東通原子力発電所施設の変更に係る確認結果について

平成26年6月

青森県環境生活部原子力安全対策課

東通村原子力対策課

図-1 東通原子力発電所変更対象建屋等配置図

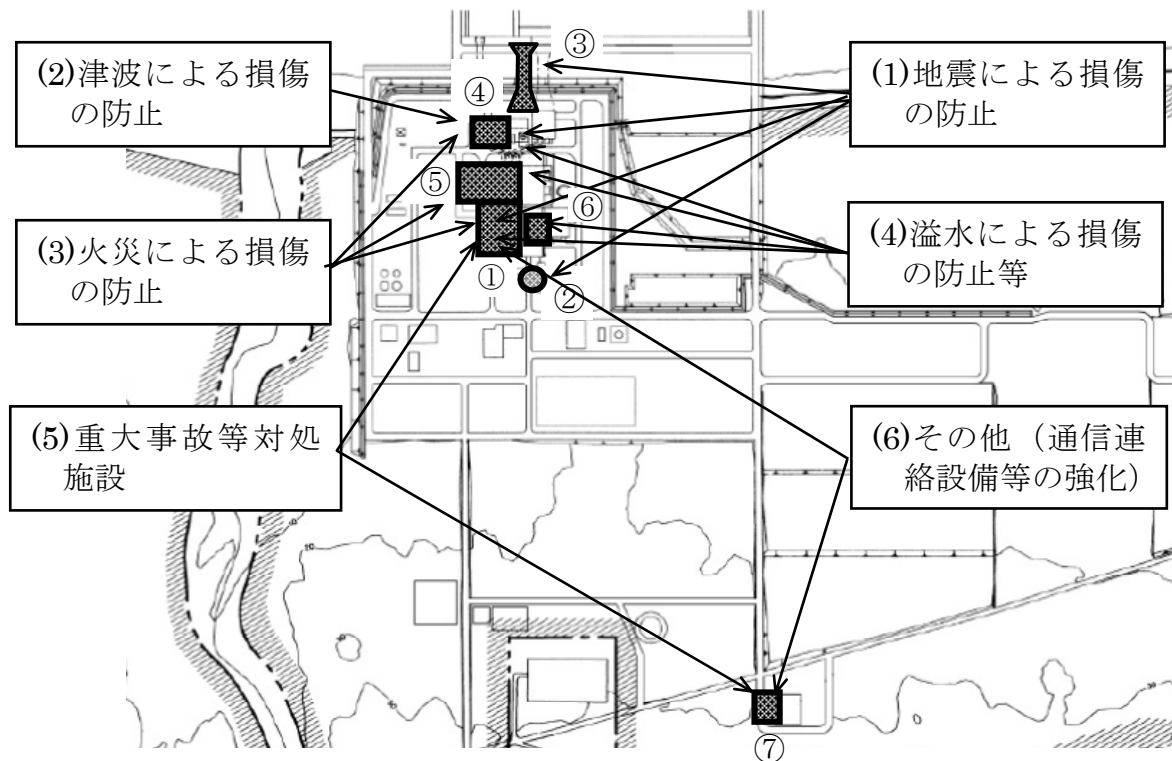
以上から、東北電力株式会社が今回行う施設の変更について、図-1および表-4に示す。これらの変更は、新規制基準に適合させるためのものであり、「原子炉熱出力」、「新燃料、使用済燃料貯蔵量及び固体廃棄物保管量」、「年間の放出管理目標値」及び「被ばく評価」の変更を伴うものではなく、既設設備の機能・性能へ影響が及ばないことを確認した。
